改善箇所説明図

改善の内容

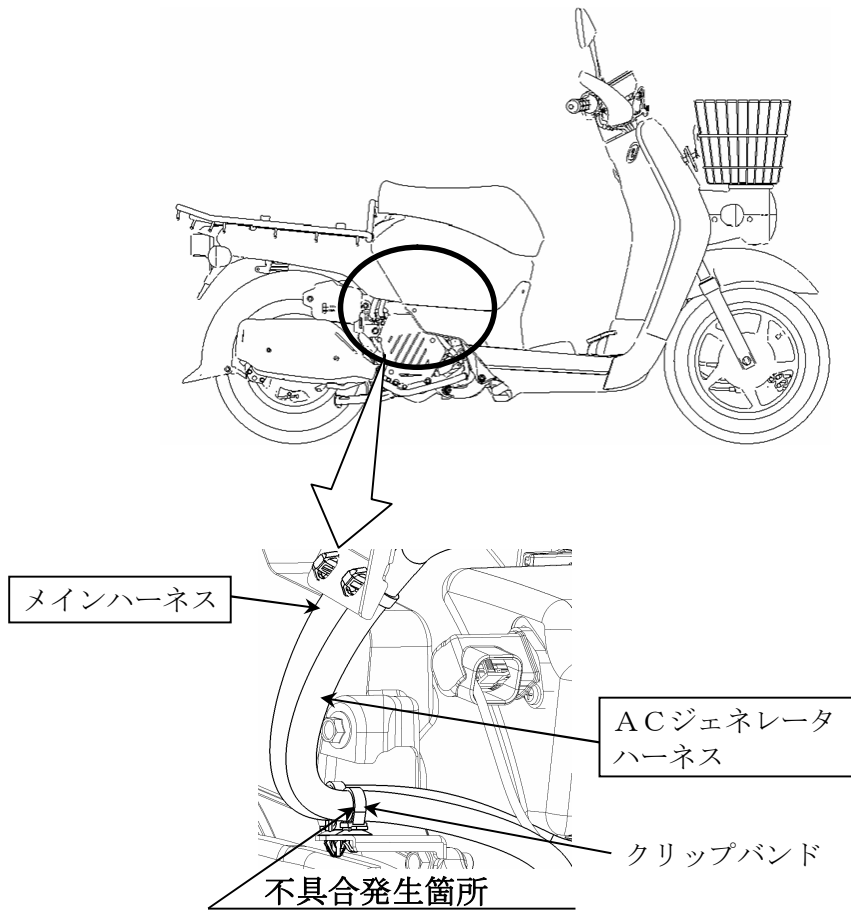
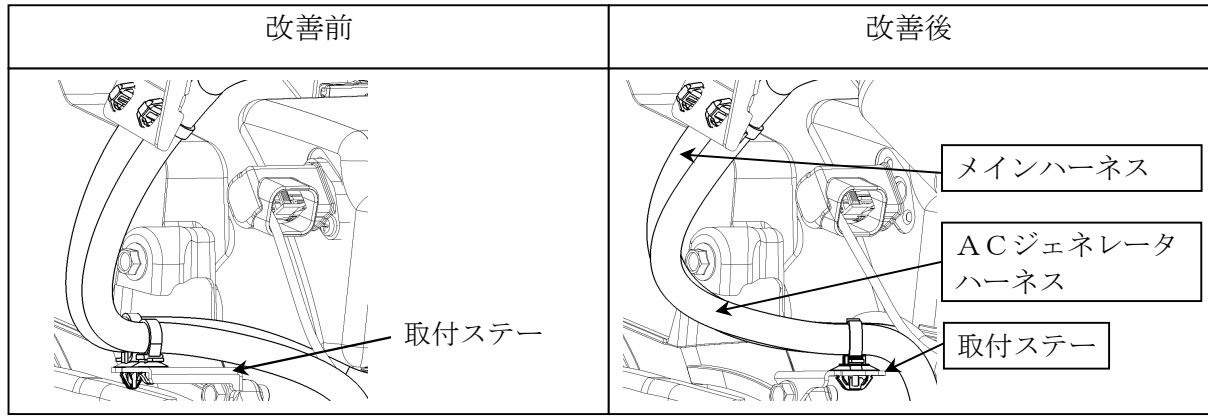
メインハーネスとACジェネレータハーネスの固定位置が不適切なため、リヤサスペンションの伸縮により当該ハーネスのエンジン側クリップバンド部が屈曲することがある。そのため、そのまま使用を続けると、屈曲の繰返しによりメインハーネスが断線し、加速不良やスタータスイッチによるエンジン始動が出来なくなり、最悪の場合、走行中にエンジンが停止して再始動出来なくなるおそれがある。また、ACジェネレータハーネスが断線すると、スタータスイッチによるエンジン始動が出来なくなり、最悪の場合、走行中にエンジンが停止して再始動できなくなるおそれがある。

全車両、メインハーネスとACジェネレータハーネスを対策品と交換するとともに、固定位置を変更する。
